Praha 11, Chodov, Ryšavého, Komárkova, parc. č. 3322/1, 2117/15, 2117/448 a další, Bytový park Roztyly, „I.etapa – objekty A- D“, včetně související dopravní a technické infrastruktury, PD z 09/2020, (investor ALBORG-DEVELOPMENT a.s.), DSP.

Projednali jsme dokumentaci pro stavební řízení I.etapy (z 09/2020) a vydáváme toto **technické stanovisko**:

Praha 11, Chodov, Ryšavého, Komárkova, parc. č. 3322/1, 2117/15, 2117/448 a další, „Bytový park Roztyly, „I.etapa – objekty A – D“, změna PD z 05/2021, (investor ALBORG-DEVELOPMENT a.s.), DSP.

Praha 11, Chodov, Ryšavého, Komárkova, parc. č. 3322/1, 3336/197, 2117/15 a další, „BYTOVÝ PARK ROZTYLY II“, (II.etapa) – objekty E až I, včetně související dopravní a technické infrastruktury, (investor ALBORG-DEVELOPMENT a.s.), DSP.

TSK 156031/20/1109/KON
 STANOVKA 8.1 - SITUACE S HANÁČENÍM
 ROZSAHU PRŮCH V BUDOVĚ SPRÁVY TSK - I. ETAPA

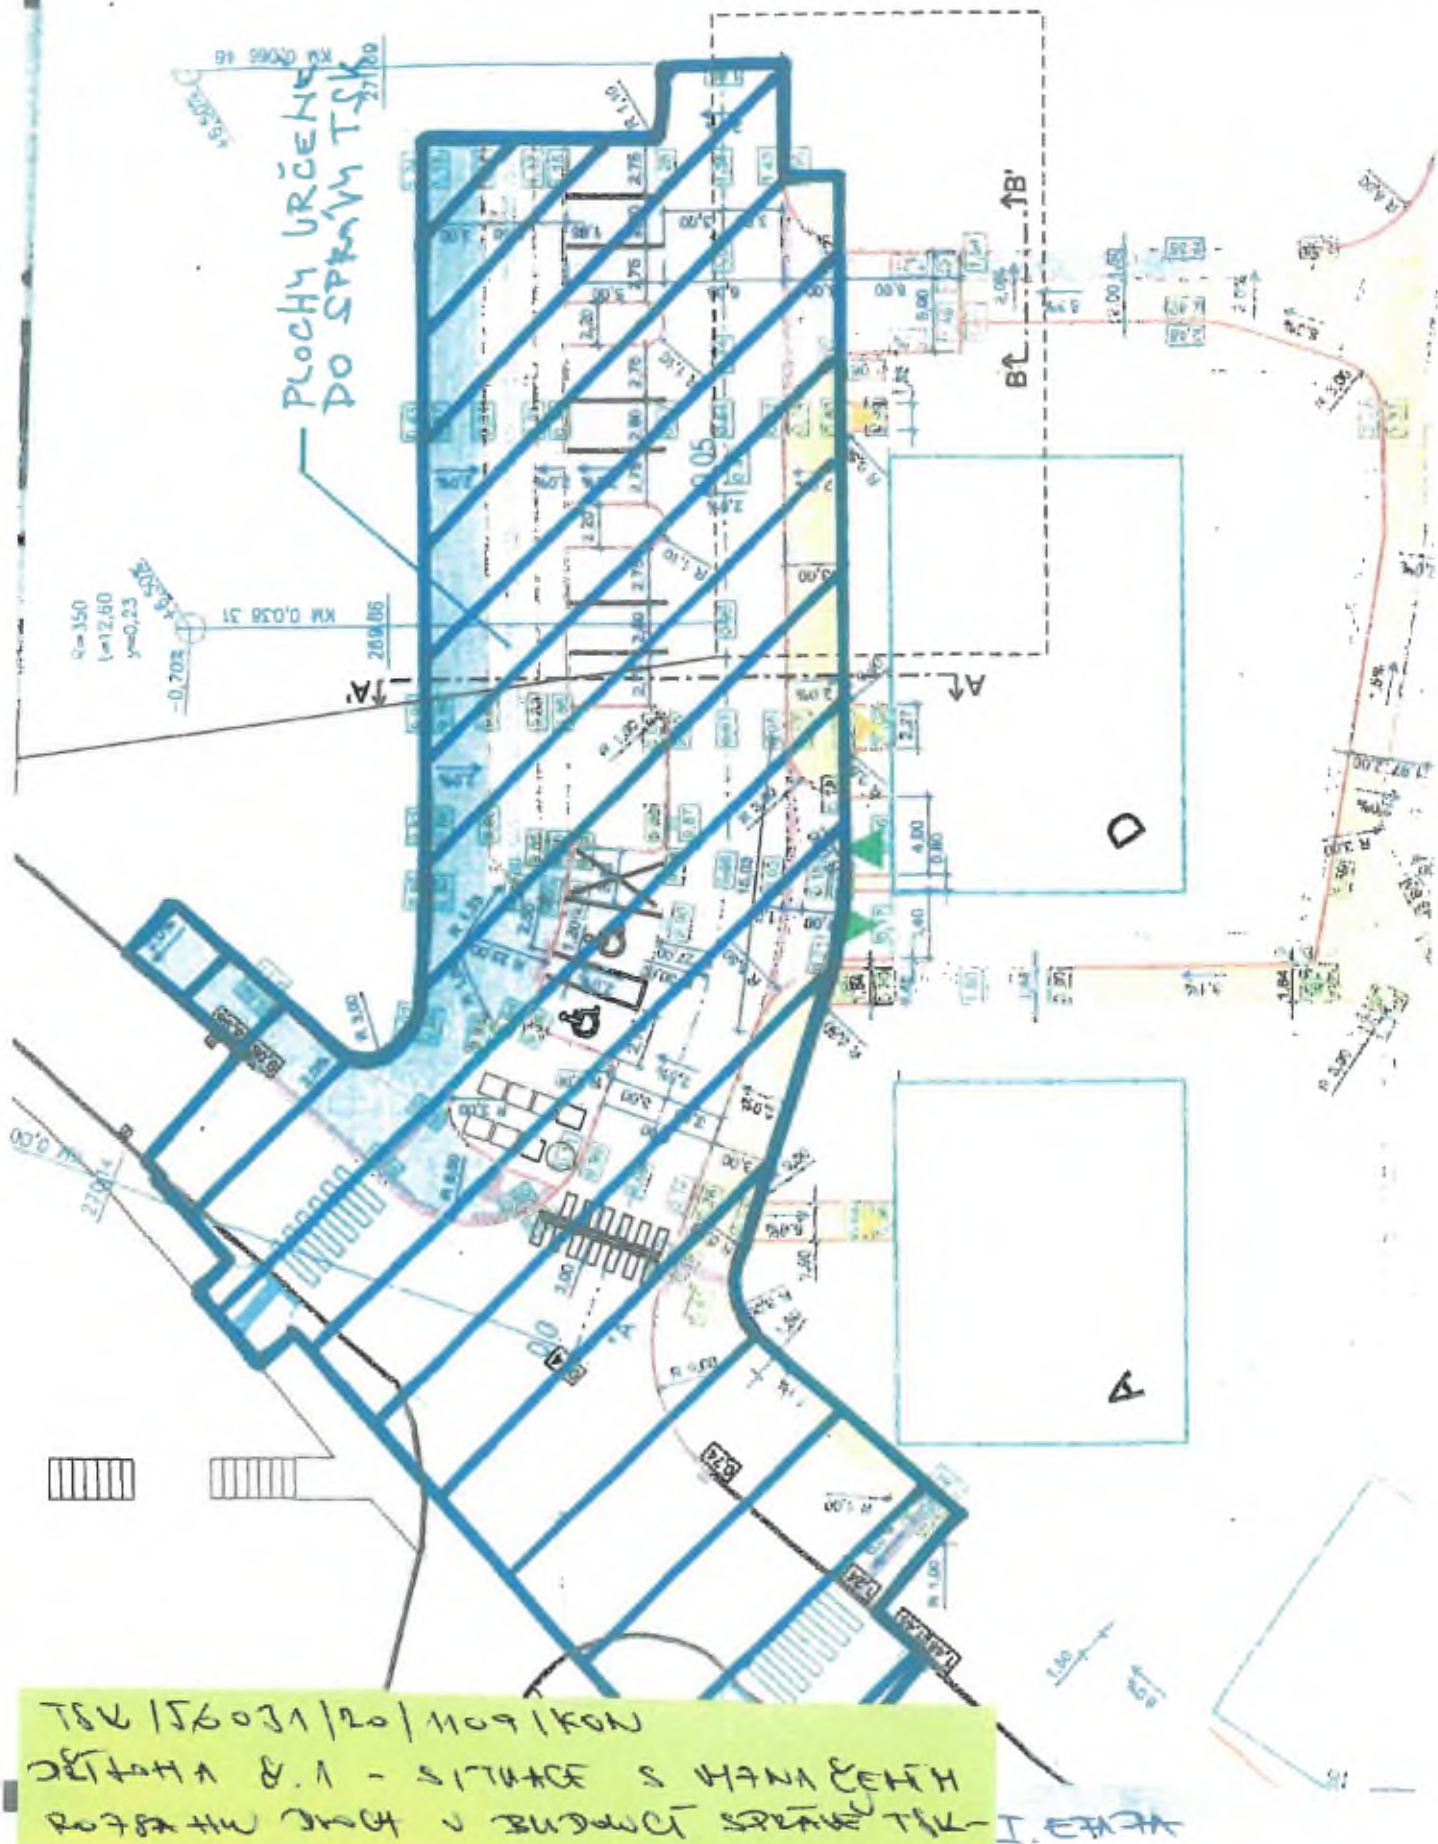
- do naší správy a údržby převezmeme, až jako jeden funkční celek, pouze nově budovanou páteřní komunikaci s živičným povrchem, včetně přilehlých parkovacích stání a chodníků (viz příloha č. 1 – situace s vyznačením rozsahu ploch v budoucí správě TSK – I.etapa) společně s nově vybudovanou částí páteřní komunikace zrealizované v rámci II.etapy akce „Bytový park Roztyly“, dále nově budované stavební úpravy komunikace Komárkova, včetně odvodnění, dopravního značení a komunikační zeleně, prostřednictvím EVM MHMP za předpokladu vyřešení majetko-právních vztahů, a to i pro uložená vedení inženýrských sítí a pro příslušné části pozemků, a za předpokladu zařazení do sítě místních veřejných komunikací příslušným silničním správním úřadem,

Obr. 97. Lapák splavenin

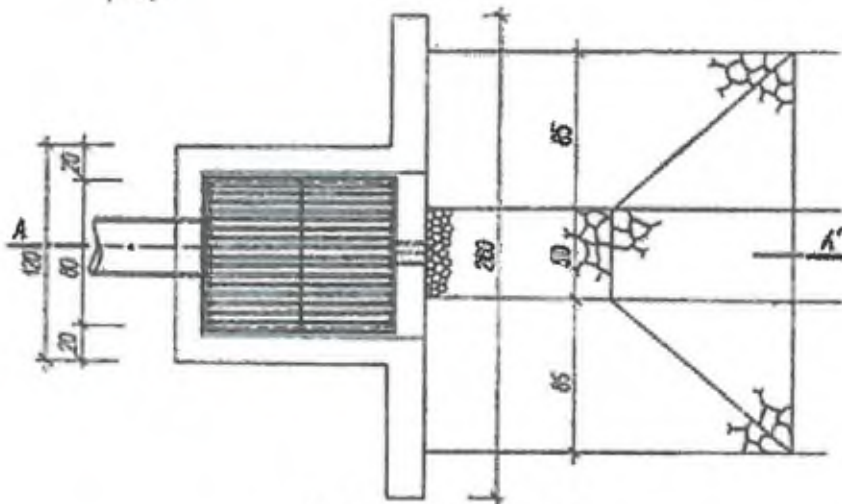
- výše uvedený příkop požadujeme zakončit jednoduchým lapačem splavenin, který bude dle předložené PD dočasně napojen na areálovou kanalizaci. Po vybudování II. etapy akce „Bytový park Roztyly“ požadujeme lapač splavenin přepojit na nově vybudovanou dešťovou stoku DN 300 pro veřejnou potřebu přípojkou DN 200. Na přípojce musí být osazena revizní šachta DN 1000. Vozidlo určené pro čištění lapače splavenin má dle předložené PD vyhrazeno jedno parkovací stání vedle dvou návštěvnických parkovacích stání pro invalidy,

- kromě výše uvedeného nově realizovaného jednoduchého lapače splavenin napojeného do dešťové kanalizace pro veřejnou potřebu (viz příloha č. 3), a dvou nově realizovaných UV a jejich přípojek ve vozovce komunikace Komárkova, nebudeme přebírat žádné jiné nové kanalizační zařízení do správy oddělení 1326 TSK.
